Sygn. GK.ZP.271.21.2022

ODPOWIEDŹ NA WNIOSEK O WYJAŚNIENIE TREŚCI SWZ

Dotyczy: postępowania o udzielenie zamówienia publicznego pn. „Budowa dwóch oddziałów przedszkolnych przy szkole podstawowej w miejscowości Chwiram wraz z zapleczem socjalnym i wyposażeniem”

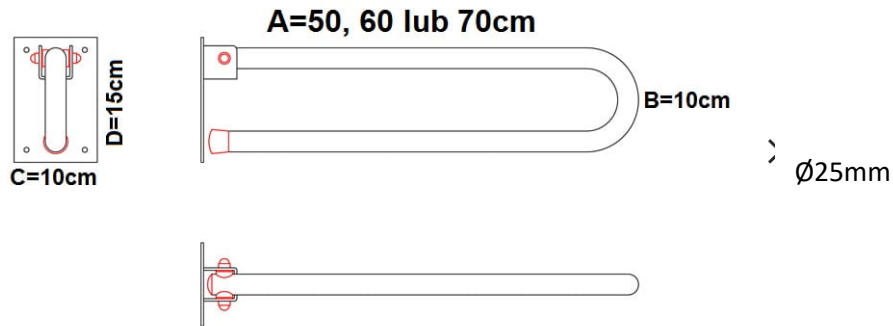
Budynek przystosowany dla osób niepełnosprawnych. Czy pomieszczenia będą wyposażone w poręcze?. Jeśli tak to proszę o wskazanie ich parametrów oraz w których pomieszczeniach

W odpowiedzi Zamawiający przekazuje załącznik.
